Stellungnahme

„Französischen Wasserrechtsverfahren zur Wiedererteilung der Konzession für die Wasserkraftanlage Kembs“

Deutscher Naturschutzring

Berlin, Bonn, Freiburg, Stuttgart
März 2007

Abb. 1: Plan Erosionsflächen

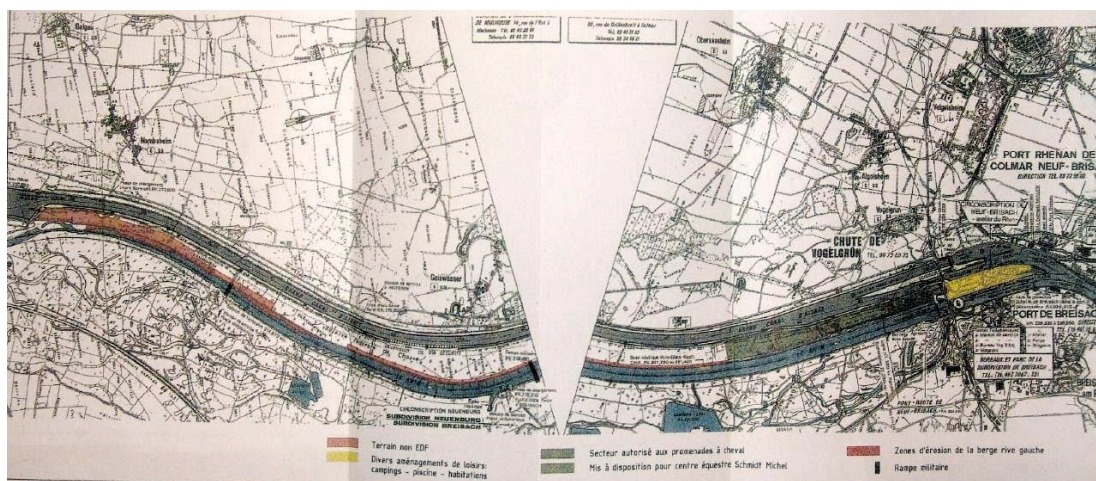
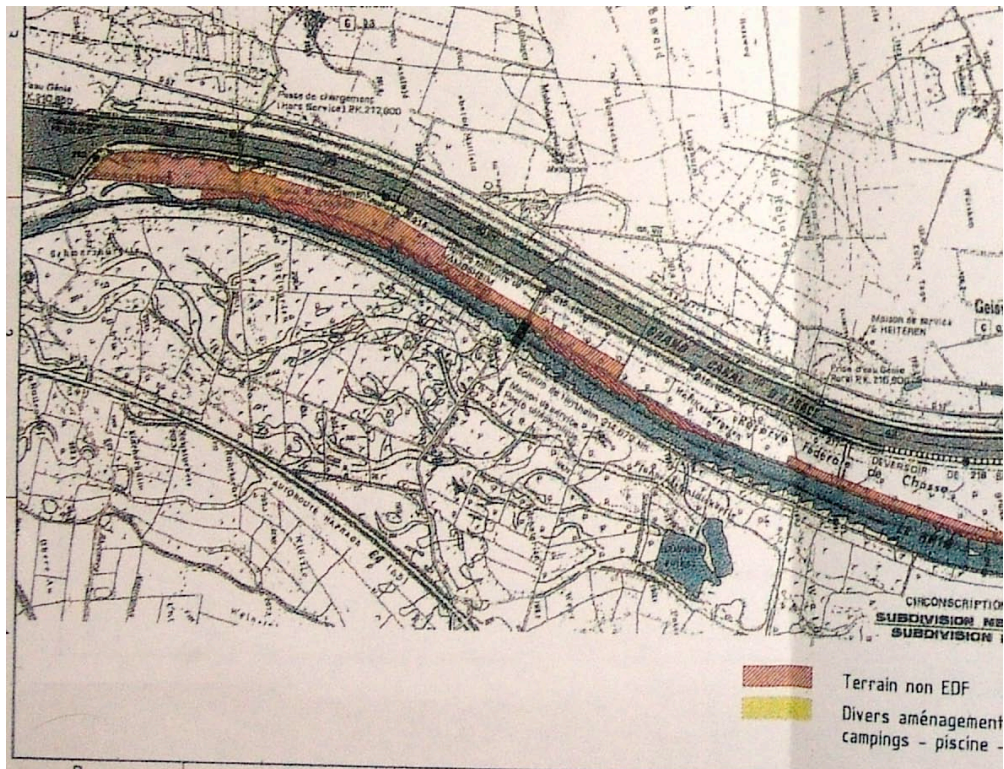
Das Konzessionsgesuch sieht vor, in die Geomorphologie des Restrheins einzugreifen. Diese Maßnahmen zielen auf eine teilweise Wiederherstellung der Auendynamik des Flusses ab, indem sie ihm erlaubt, sein linksrheinisches Ufer in verschiedenen Uferabschnitten von zusammen ungefähr 13 Kilometer Länge und einer Breite von mehreren Metern zu erodieren. Diese Seiten (Lateral-Erosion) bewirkt eine dauerhafte Umlagerung von Sand- und Kiessedimenten im Fluss. Für eine ökologische Aufwertung der aquatischen Lebensräume ist diese Maßnahme von zentraler Bedeutung, insbesondere für wertgebende Arten wie z.B. den Lachs. Diese Maßnahmen müssen im Konzessionsvertrag unmissverständlich verankert sein und Finanzierung und Umfang dieser Maßnahme - der Erosion maîtrisée - sollten im Konzessionsvertrag unmissverständlich geklärt sein. Die Umweltverbände haben nach Durchsicht der Unterlagen erhebliche Zweifel, dass die Seitenerosion bereits durch belastbare Planungsunterlagen und Festlegungen im Konzessionsvertrag ausreichend verankert ist. So liegen zu den geplanten Uferstrecken aus Sicht der Umweltverbände keine ausreichenden Pläne vor. Es geht aus den Antragsunterlagen, insbesondere den Plänen, nicht hervor, wie weit die seitliche Erosion tatsächlich zugelassen werden soll. Auf den bisherigen Plänen beschränken sich die Erosionszonen im Wesentlichen auf das bestehende Hochwasserbett und die Bühnenbereiche. Die Bereiche, die darüber hinaus die Rheininsel betreffen sind zwar auch rot markiert, aber lediglich als „non edf“ bezeichnet (vgl. Abb. 1, Abb. 2). Vielmehr muss man auf Grundlage der Unterlagen davon ausgehen, dass diese vom Grundsatz sehr begrüßenswerte Maßnahme auf dem Niveau einer allgemeinen Absichtserklärung bleibt.

Hier sehen die Umweltverbände erheblichen Nachholbedarf.

Abb. 3: Plan zum Biberpass

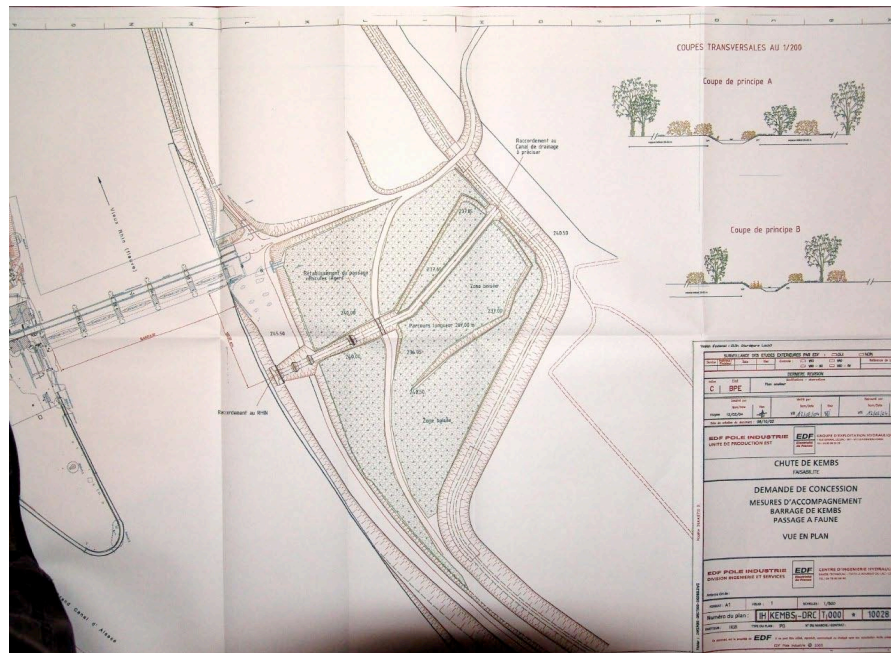
Die Planung eines „Biberpasses“ auf der deutschen Uferseite zwischen Altrhein und Rhein über einen Grundwasserabzugsgraben beim Wehr Märkt wird begrüßt (vgl. Abb. 3).

Die Verbände fordern jedoch, dass der geplante Biberpass so umgestaltet wird, dass er gleichzeitig auch als Verbindungsgewässer für Fische dienen kann. Dies ist mit vergleichsweise geringem Mehraufwand zu realisieren. Nur hier lässt sich eine durchgehende naturnahe lineare Uferstruktur als Verbindungselement zur Wiese als eingeplantes Wanderfischgewässer schaffen. Wir weisen darauf hin, dass der Standard bei den deutschen/schweizerischen Kraftwerken am Hochrhein seit 1886 (Bau des Kraftwerks Rheinfeldern) mindestens an den beidseitigen Ufern Fischeaufstiegshilfen vorsieht, viele Kraftwerke am Hochrhein aber noch mit weitergehenden Einrichtungen ausgerüstet sind.

Abb. 5: Plan des Verbindungsgewässer

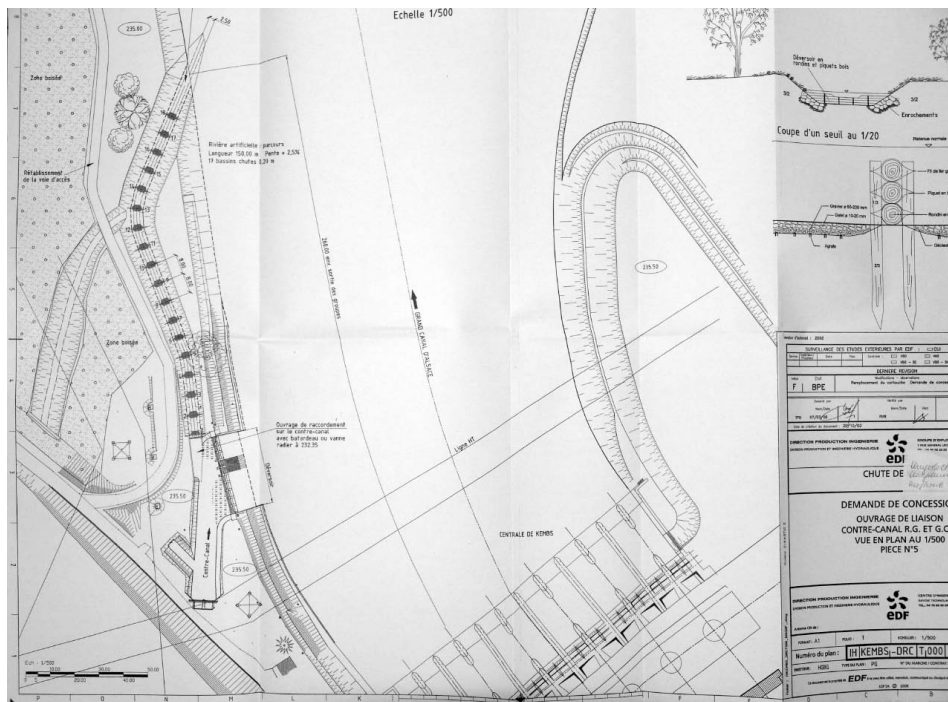
Aus vielen Untersuchungen ist bekannt, dass Organismen, insbesondere Fische nur kurze verdolte Gewässerabschnitte durchschwimmen. Die Sinnhaftigkeit des Verbindungsgewässers erschließt sich aus den Unterlagen nicht. Darüber hinaus gestatten die geplanten Quereinbauten aus Rundhölzern ausschließlich leistungsfähigen Schwimmern oder springenden Fischen die Durchwanderbarkeit. Wir schlagen daher vor, sich bei dem Bau am fertig gestellten Fischpass bei Rheinfelden zu orientieren und die Rundhölzer durch lückige Steinriegel (vgl. Abb. 7) zu ersetzen.

Zusätzliche Verbindungsgewässer werden zwar begrüßt aber ein solcher macht an dieser Stelle nur Sinn, wenn er z.B. mit dem ca. 300 m entfernten Hüniger Kanal verbunden würde, der ohne weitere Querbauwerke in den Rhein bei Basel mündet und damit zum Biotopverbund beitragen könnte.
